Informe Consolidado de Solicitud de Aclaraciones, Rectificaciones y/o Ampliaciones a la Declaración de Impacto Ambiental del proyecto "Centro Integral de Valorización, San Antonio".

Nombre del Titular : I. Municipalidad de San Antonio
Nombre del Representante Legal : Omar Vera Castro
Dirección : Av. Barros Luco N°1881

El presente Informe Consolidado de Solicitud de Aclaraciones, Rectificaciones o Ampliaciones a la Declaración de Impacto Ambiental del proyecto "Centro Integral de Valorización, San Antonio", contiene las observaciones generadas en virtud de la revisión de esta última.

Figura 3: Ubicación Proyecto y Humedal Sistema Río Maipo y Estero El Sauce.

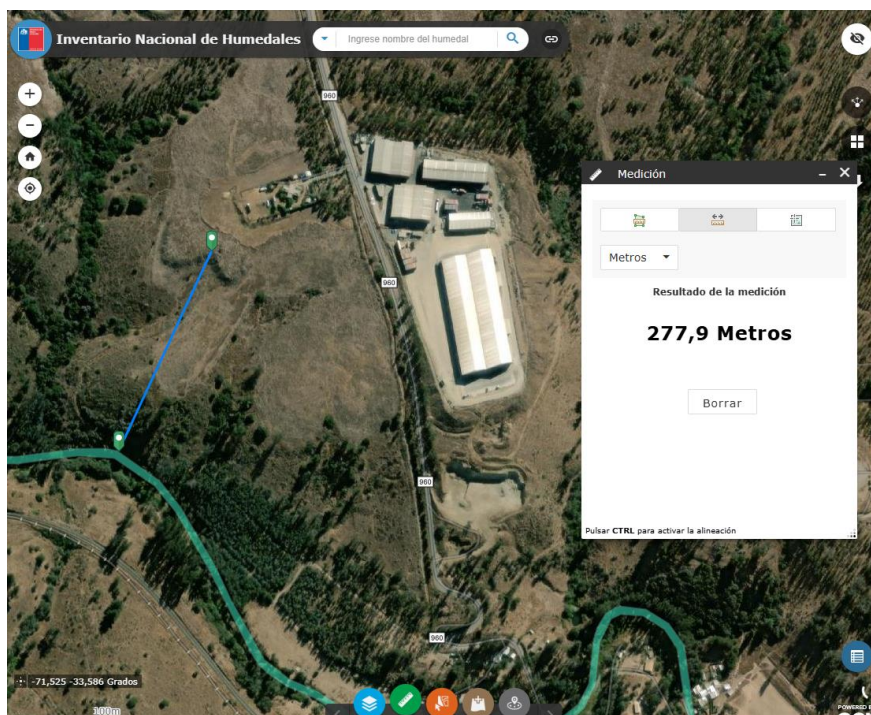
130. En la DIA, Capítulo 2, numeral 2.6.3, literal g.4, se indica: “*El Proyecto **no se encuentra cercano a zonas de humedales, estuarios y turberas que pudieran ser afectadas***”. Se solicita aclarar y/o corregir lo señalado, según corresponda, ya que conforme a lo que se establece en el Geoportal del Inventario Nacional de Humedales del Ministerio del Medio Ambiente (<https://arcgis.mma.gob.cl/portal/apps/webappviewer/index.html?id=6a79f6b535154991895f2bb2204b83bb&extent=-8007706.1083%2C-4019000.5424%2C-7934326.5611%2C-3982884.0466%2C102100>), se puede observar que el Proyecto se estima que se ubicará a menos de 280 metros del Humedal Sistema Río Maipo y Estero El Sauce (ID: HUR-05-30-P17), conforme se detalla en la siguiente imagen.
